**Avis délibéré  
de la mission régionale d'autorité environnementale  
sur l'élaboration du PLUi de la communauté de communes  
de Lévézou-Pareloup (Aveyron)**

N°Saisine : 2021-9363

Avis émis le 22 juillet 2021

Extrait de l'orientation d'aménagement et de programmation du pôle aquatique de Salles-Curan

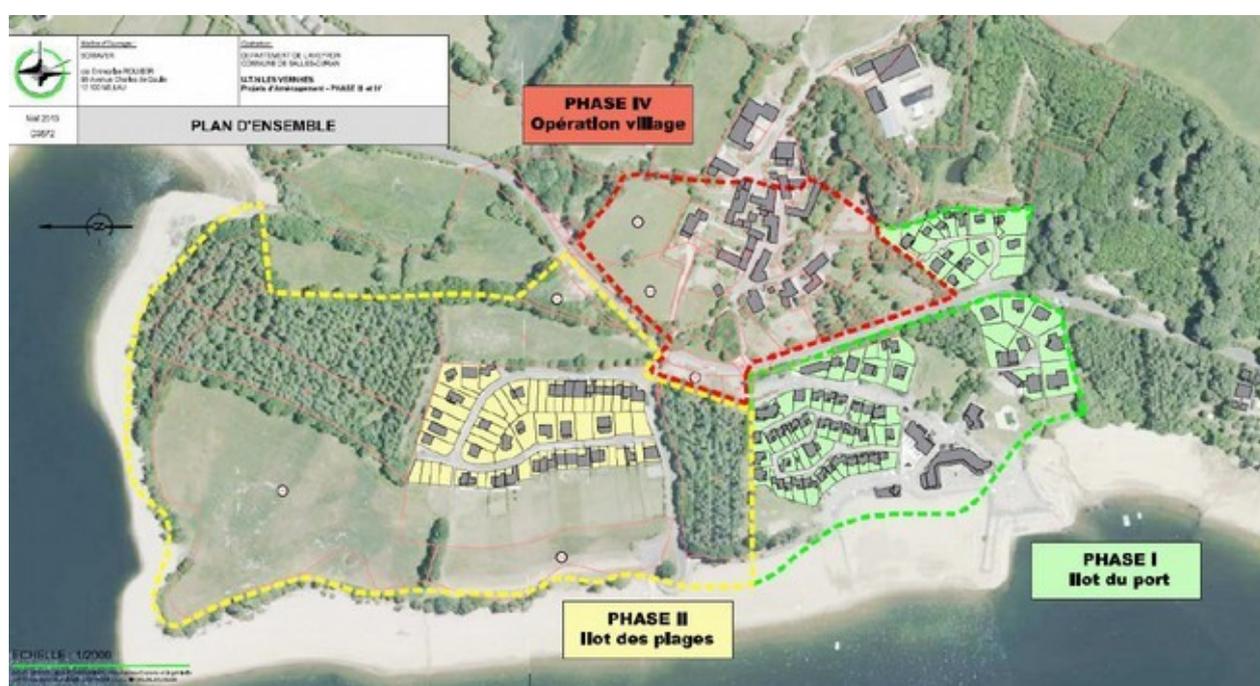
Par ailleurs, aucun croisement n'étant réalisé entre les zones humides potentielles ou avérées et les secteurs de projet d'urbanisation ou d'aménagement, il n'est pas possible d'analyser leur bonne prise en compte. Or certains projets impactent des zones humides, sans aucune démarche d'évitement ni réflexion sur des solutions de substitution, comme par exemple le projet de pôle aquatique de Salles-Curan. L'extrait graphique ci-dessous montre que le projet s'implante sur l'une des deux zones humides, dans une zone partiellement inondable.

**La MRAe recommande de compléter le rapport de présentation en cartographiant a minima toutes les zones humides identifiées par le SCoT afin de les préserver dans son règlement. Elle recommande de compléter l'inventaire au niveau des parcelles situées sur ou à proximité de ces zones, et de revoir en fonction des résultats les projets d'urbanisation. La MRAe rappelle l'obligation d'assurer en premier lieu leur préservation en évitant d'y porter atteinte et d'éviter d'urbaniser dans les zones inondables, en cherchant des solutions de substitution.**
